CPGE – VERBALE RIUNIONE DEL 16-07-2019

CHIESA PARROCCHIALE – PARETE SUD (fronte parcheggio)

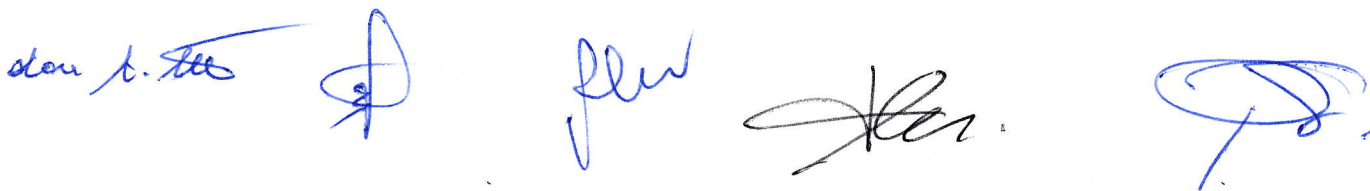
La riunione è stata indetta per visionare il campione del serramento realizzato dalla ditta Zorzi. Il campione, ancora una volta, non ha soddisfatto le aspettative di tutti i presenti sia dal punto di vista estetico che di lavorazione, pertanto si è quindi deciso di soprassedere. Non è stato possibile coniugare il "sistema" proposto dal sig. Zorzi (telaio in pvc con piatto di fissaggio in alluminio verniciato a polveri) con le finiture previste nei disegni di dettaglio sottoposti al Consiglio mesi orsono ed approvati in sede delle precedenti riunioni (angoli dei profili con taglio a 45° e viti a vista svasate a testa piatta con inserto esagonale).

Scartata la proposta della ditta Zorzi e con essa anche l'intero sistema con profili metallici, vetro doppia camera e contro parete di isolamento da 35 mm, dopo aver ampiamente discusso, si è quindi optato per la soluzione con la contro parete più spessa da 65 mm, su cui alloggiare un serramento vero e proprio da realizzarsi con profili Schüco in analogia con i lavori appena conclusi dalla ditta IALC relativi alla sostituzione degli altri serramenti della Chiesa. Il prezzo dei serramenti è noto perché già formulato in precedenti preventivi sottoposti al Consiglio dalla suddetta ditta IALC che l'arch. Ruffatto ricontatterà nei prossimi giorni al fine di definire i necessari particolari da sviluppare nel conseguente disegno esecutivo, quest'ultimo da sottoporsi necessariamente al Consiglio per l'approvazione prima di procedere con la fase produttiva.

- entrando dall'ingresso principale della Chiesa, si è ipotizzato di tamponare la prima e l'ultima finestrina della parete. La prima finestra risulta addossata alla parete ad est del ripostiglio per cui non vi è fisicamente lo spazio per inserire un serramento. Mentre in corrispondenza dell'ultima finestra posta dietro alla porta di ingresso laterale quando aperta, dal momento che non sarà possibile eseguire la contro parete per mancanza dello spessore tecnico (in caso contrario non si aprirebbe la porta), si è definito di eseguire una tamponatura coibentata esterna con pannelli tipo Aquapanel della ditta Knauf, ideali per impieghi all'esterno dei fabbricati;

- si è pensato di ridimensionare il serramento sia nella zona inferiore che superiore. Alzando il serramento di qualche centimetro da terra si avrebbe lo spazio per far correre il nuovo battiscopa intero in marmo (spessore 15 cm) ed anche la cornice della finestra. Inoltre questa soluzione consentirebbe di realizzare all'esterno i bancalini metallici con un minimo di isolamento termico. Una riduzione nella zona superiore, infine, consentirebbe di posare per intero la cornice del serramento sotto al controsoffitto a doghe esistente;

- viene confermato che i profili interni del serramento verranno colorati RAL 1013 (avorio). La colorazione dei bancalini esterni sarà la medesima del resto dei serramenti (grigio marezzato).
